INFO-TECH CITROËN Racing C3R5 19-29

Sujet: Modification du radiateur d'eau de série (1330P8)

Subject: Serial water radiator modification (1330P8)

Partie Haute / Upper part:

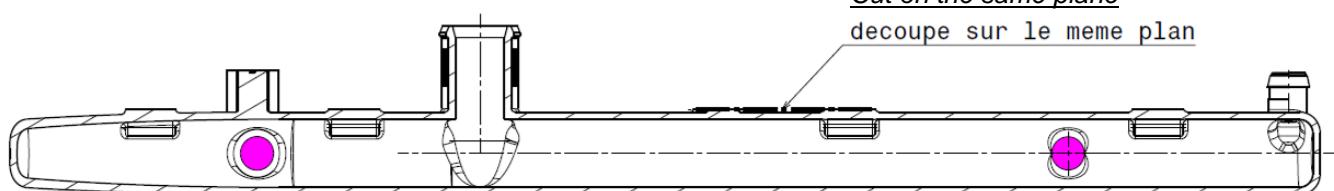
Voir schémas à la fin de ce document. Seules les parties en violet sont à modifier.

Découpe des 4 ergots

See drawings at the end of this document. Only the purple areas must be modified.

Partie basse / Lower part :

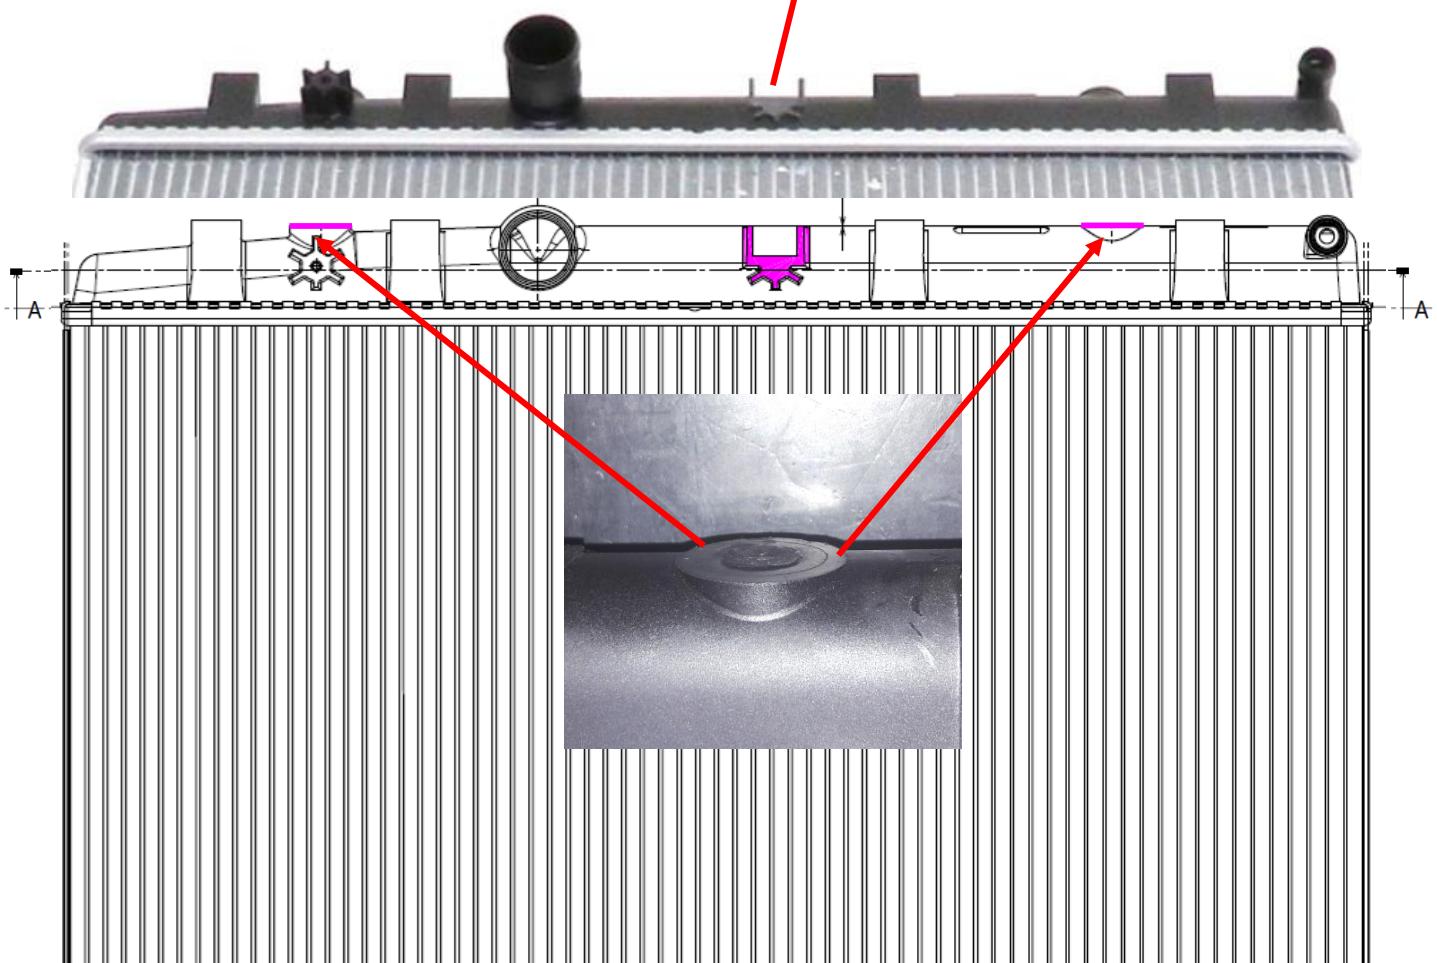
Découpe des 3 pattes suivant cotation
